El expediente N° 01907-0005028-4 del registro del Sistema de Información de Expedientes, relacionado con la aprobación de la Circular Aclaratoria con Consulta N° 1, del Pliego correspondiente a la Licitación Pública convocada para la ejecución de la obra: "**SISTEMA DE DESAGÜES CLOACALES - ETAPA I - LOCALIDAD DE RAMONA - DEPARTAMENTO CASTELLANOS**"; y

**CIRCULAR ACLARATORIA CON CONSULTA**  
**Nº 1**

**LICITACIÓN PÚBLICA para contratar la ejecución de la OBRA: "SISTEMA DE  
DESAGÜES CLOACALES DE RAMONA - DEPARTAMENTO CASTELLANOS.  
ETAPA I"**

Resolución Ministerial N° 382/2021

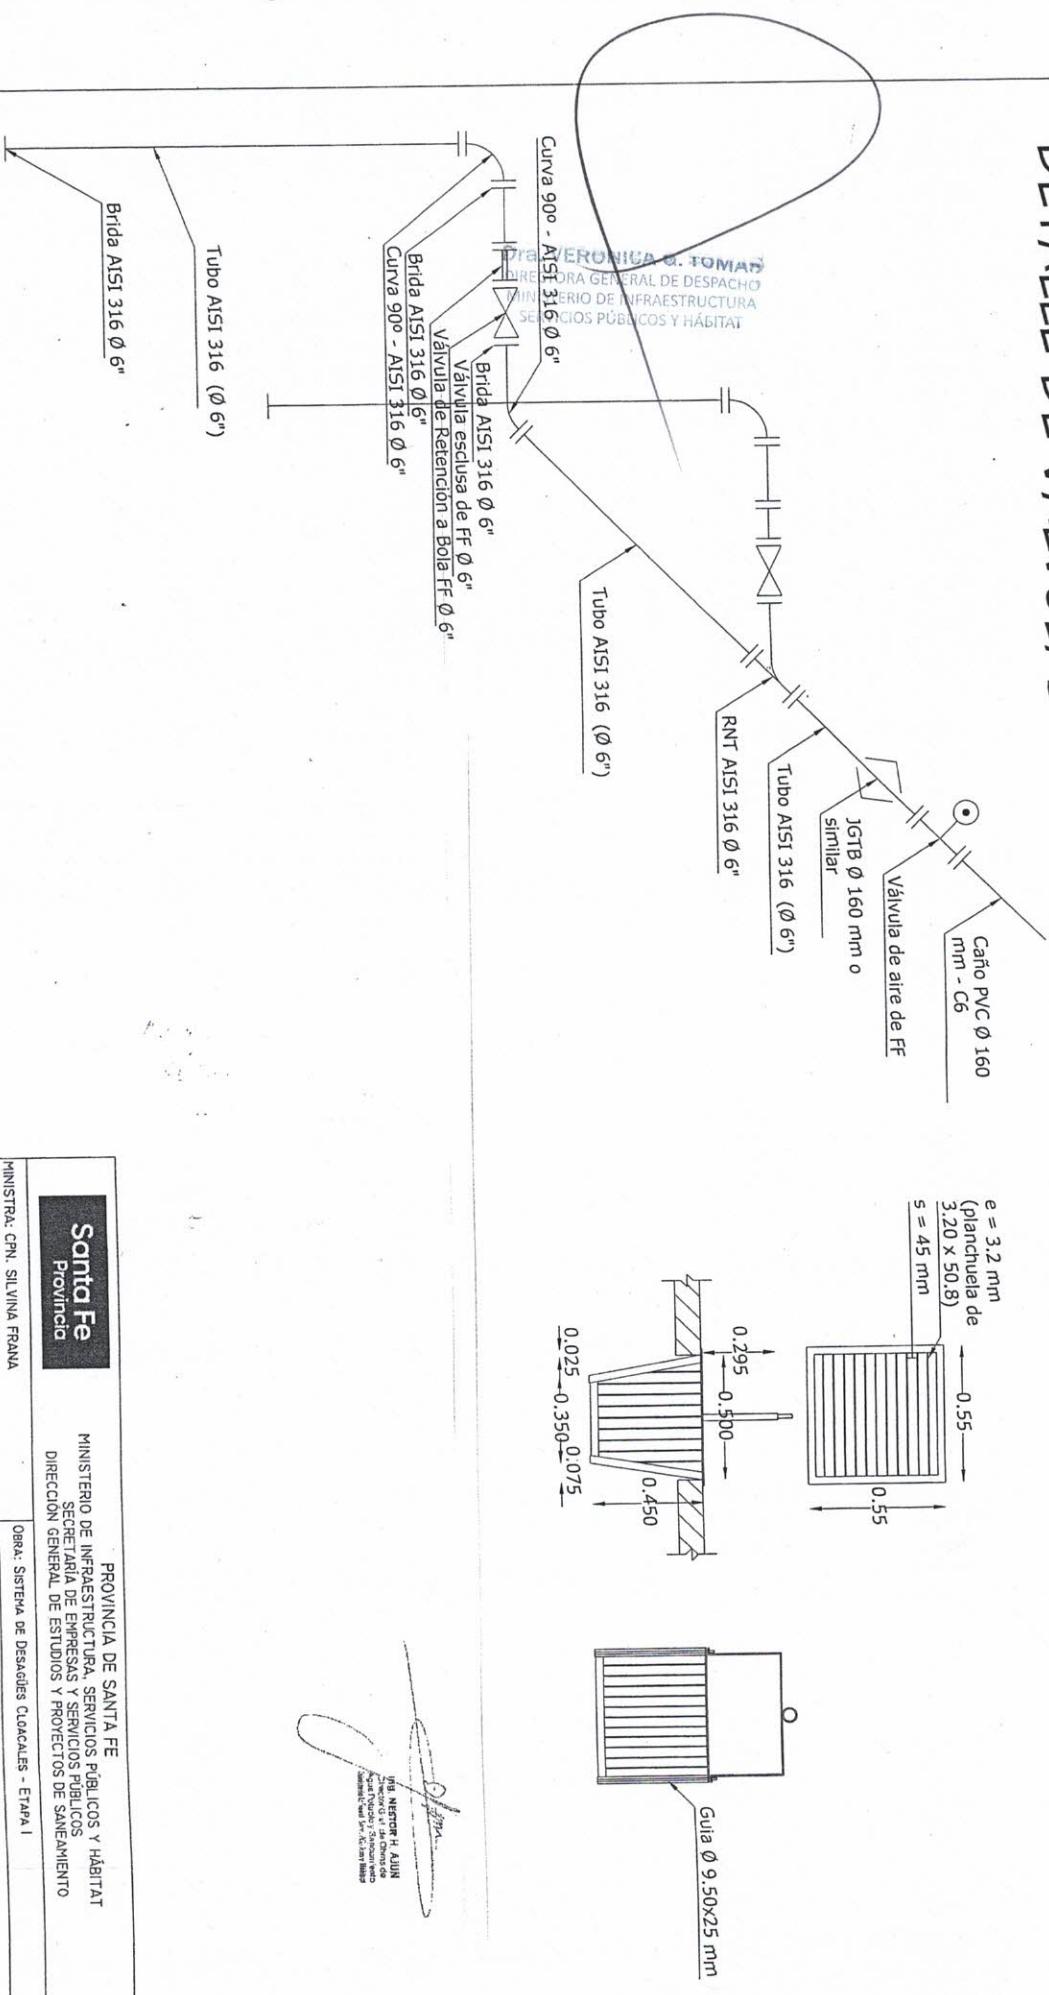
- Se solicita la confirmación del material del sistema de cañerías de impulsión Rubro B – Ítem 5. En la designación del ítem de la planilla de la oferta dice IMPULSIÓN DE ACERO "PROVISIÓN, ACARREO Y MONTAJE DEL SISTEMA DE CAÑERÍAS DE INOXIDABLE TIPO SCH 40 DN 6", en la descripción del mismo en el P.E.T.P. folio N° 212 solo especifica material acero SCH 40 y en el plano N° 9.3 detalla caño o tubo ASTM A-53 lo que corresponde a la especificación de acero al carbono.

- El material para la conformación del manifold y de los elementos estructurales del sistema de cañerías de impulsión de acero inoxidable (soldados y/o bridados), desde los codos base de las electrobombas hasta la cañería de impulsión de PVC de 160 mm de diámetro - c6, será de Acero Inoxidable tipo AISI 316, pudiéndose adoptar asimismo AISI 304. Se reemplaza el Plano N° 9.3 respectivo y se adjunta al final de la presente.
- Se aclara que la potencia mínima del grupo electrógeno requerido para el Rubro B – subítem 9.2 es de 10 KVA. El subítem 9.2 debe decir:
